con la presente si inviano le Osservazioni contro il Progetto di un impianto eolico codice procedura ID_VIP/ID_MATTIM: 1269 denominato "Pitigliano"; ubicato nei comuni di Pitigliano (GR) e Sorano (GR) costituito da 20 (venti) aerogeneratori di potenza nominale 7,0 MW per un totale di 140,0 MW con relative opere connesse ed infrastrutture indispensabili.

“Progetto di un impianto eolico denominato “Pitigliano” ubicato nei comuni di Pitigliano (GR) e Sorano (GR) costituito da 20 (venti) aerogeneratori di potenza nominale 7,0 MW per un totale di 140,0 MW con relative opere connesse ed infrastrutture indispensabili”

TESTO DELLE OSSERVAZIONI

IMMAGINE n. 7 Mappa della intervisibilità degli impianti eolici elaborata dall'Associazione nazionale Amici della Terra. La mappa non è aggiornata comunque rende molto bene dell'enorme impatto visivo creato dal cumulo degli impianti.

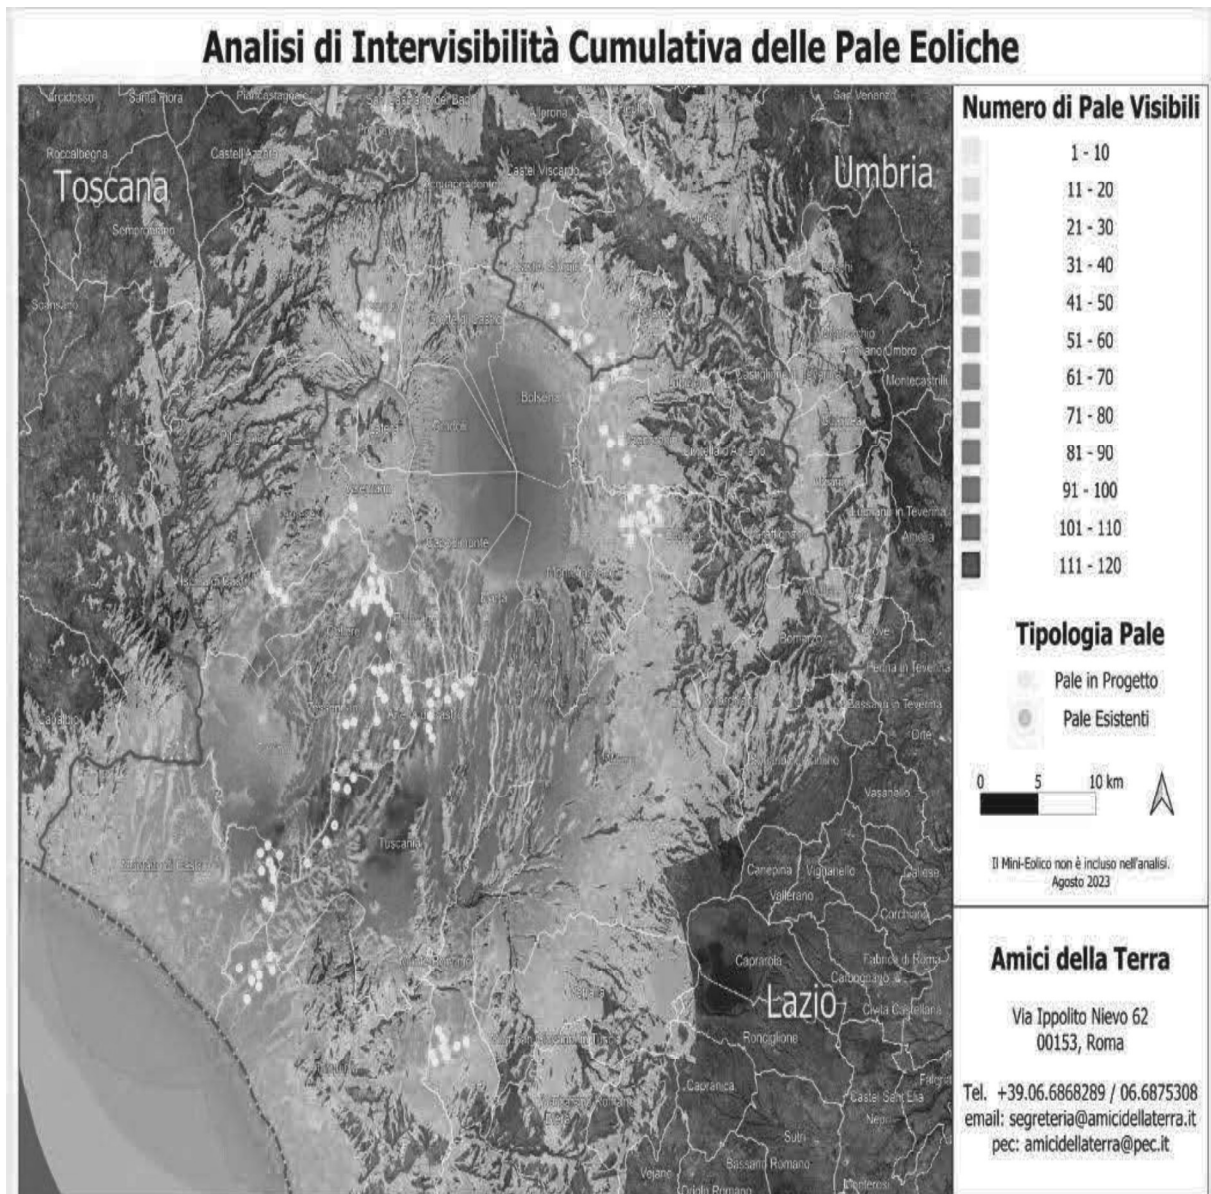
Se agli impianti eolici rappresentati qui sopra che non comprendono sia l'impianto eolico Pitigliano e le altre 14 pale del progetto eolico in verifica amministrativa sempre nel territorio di Pitigliano si aggiungono i migliaia di ettari (7000 fin'ora) di territorio occupato dagli impianti fotovoltaici e agrivoltaici e dalle altre tipologie appare chiaro il numero spropositato degli impianti FER nella bassa toscana e nella Tuscia.
